SUPERINTENDENCIA DE INDUSTRIA Y COMERCIO	
RAD: 11-67280- -7	FECHA: 2013-07-10 15:19:50
DEP: 2020 DIRECCION DE NUEVAS CREACIONES	EVE: 1 REGISTRO/DEPOSITO/CONCESION/DEPOSITO
TRA: 2 PATENTES DE INVENCION	FOLIOS: 5
ACT: 519 PRESENTACION

Asunto: Radicación: 11-67280- -7
 Trámite: 2
 Evento: 1
 Actuación: 519
 Oficio: 11854
 Folios: 5

Título de la solicitud: “Sistema de resistencia de flujo variable con estructura que induce la circulación en la misma para resistir variablemente el flujo en un pozo subterráneo”

Figura 3 del documento D1

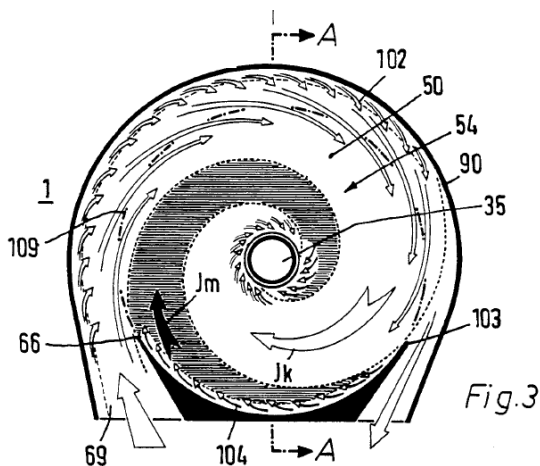
Características esenciales	D1
Un sistema de resistencia de flujo variable para usar en un pozo subterráneo que comprende:	Es el objeto de la invención mejorar los separadores comunes de una cámara de vórtice, y que la separación en las cámaras de vórtices mejoren con la disminución de la resistencia al flujo, y una mejor separación se consigue mediante una disminución de volumen de los sistemas de cámara de múltiples. (Col. 1, líneas 37 a 41)
una cámara de flujo a través de la cual fluye una composición fluida	
La cámara tiene al menos una entrada, una salida.	Cámara de vórtice, que se extiende desde las paredes de los extremos uno hacia el otro, y conectado a una salida de gas limpio y provisto de una toma de corriente en expansión, mientras que un dispositivo de guía está dispuesta entre los extremos internos de las entradas.(Col. 1, líneas 20 a 23)
Al menos una estructura que impide un cambio del flujo circular de la composición fluida alrededor de la salida a flujo radial hacia la salida.	Es una ventaja especial que el flujo principal se vea afectado por el borde de flujo 103 debido a la curvatura helicoidal de la carcasa de cilindro 48. Como resultado, una parte del flujo principal de alta energía pasa a lo largo de borde de flujo 103 hacia el remolino 54, logrando también un impulso de flujo de conducción en la carcasa 52 de la cámara de vórtice 50.(Col 4, líneas 28 a 33, Fig. 3)

En virtud de lo anterior, la reivindicación 1 carece de novedad, ya que el documento D1 anticipa un sistema de resistencia de flujo que consta de una cámara, y en donde dicha cámara está conectada con una entrada y una salida del flujo, y que además en su interior hay medios que permiten alterar el flujo de tal forma que promueva el flujo radial hacia la salida.

- Reivindicación 2: La presencia del fluido a través de la cámara se evidencia en la figura 3 del documento D1.
- Reivindicación 4: La presencia de una sola entrada también es anticipada por D1 el cual muestra *“Tubos de succión en forma de trompeta 35 muestran una sección transversal ampliación de la sección de entrada 36 hacia la sección de salida 37.”* (Col. 2, líneas 19 a 21).
- Reivindicaciones 5 a 7: El documento D1 anticipa la presencia de un agujero de salida, y configuración geométrica a modo de aleta o borde sobresaliente que se proyecta en una de las paredes de la cámara, y que genera el efecto técnico de incidir directamente sobre la dirección de salida del flujo (Col 4, líneas 28 a 33, Fig. 3)

Figuras 22 a 24 del documento D1

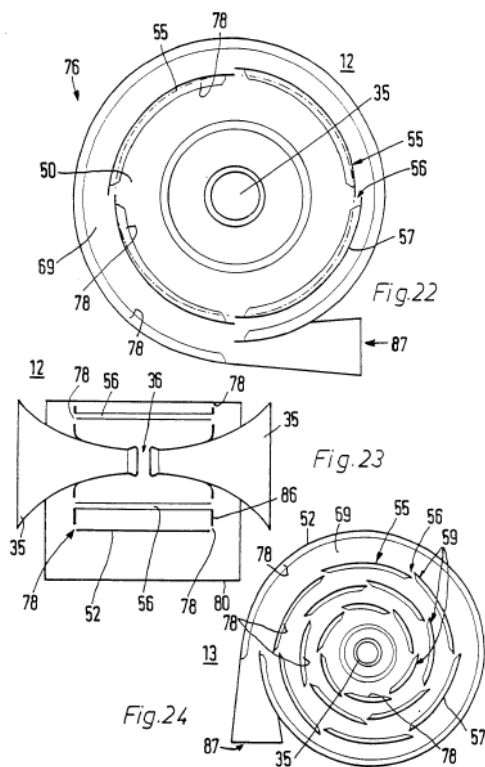
Características esenciales	D1
Un sistema de resistencia de flujo variable para el uso en un pozo subterráneo, el sistema comprende:	Es el objeto de la invención mejorar los separadores comunes de una cámara de vórtice, y que la separación en las cámaras de vórtices mejoren con la disminución de la resistencia al flujo, y una mejor separación se consigue mediante una disminución de volumen de los sistemas de cámara de múltiples.(Col. 1, líneas 37 a 41)
un dispositivo de selección de la vía de flujo que selecciona a través de cuál de las múltiples vías de flujo fluirá una mayor parte del fluido desde el dispositivo en base a una relación del fluido deseado al fluido indeseado en una composición fluida;	Cámara de vórtice, que se extiende desde las paredes de los extremos uno hacia el otro, y conectado a una salida de gas limpio y provisto de una toma de corriente en expansión, mientras que un dispositivo de guía está dispuesta entre los extremos internos de las entradas.(Col. 1, líneas 20 a 23) Las figuras. 22 y 23 muestran un separador cámara de vórtice 12, construido como un separador directa espiral 76 para gas crudo, admite un vórtice en la cámara 50 a través de la entrada de gas en bruto 87 a través de varias divisiones de entrada tangencial 56. (Col. 7, líneas 1 a 4, Figs. 22 a 24)

y una cámara de flujo que tiene una salida, una primera entrada conectada a la primera de las vía de flujo, una segunda entrada conectada a la segunda de las vía de flujo	Es una ventaja especial que el flujo principal se vea afectado por el borde de flujo 103 debido a la curvatura helicoidal de la carcasa de cilindro 48. Como resultado, una parte del flujo principal de alta energía pasa a lo largo de borde de flujo 103 hacia el remolino 54, logrando también un impulso de flujo de conducción en la carcasa 52 de la cámara de vórtice 50.(Col 4, líneas 28 a 33, Fig. 3)
y al menos una estructura que impide el flujo radial de la composición fluida desde la segunda entrada a la salida más que de flujo radial de la composición fluida de la primera entrada a la salida.
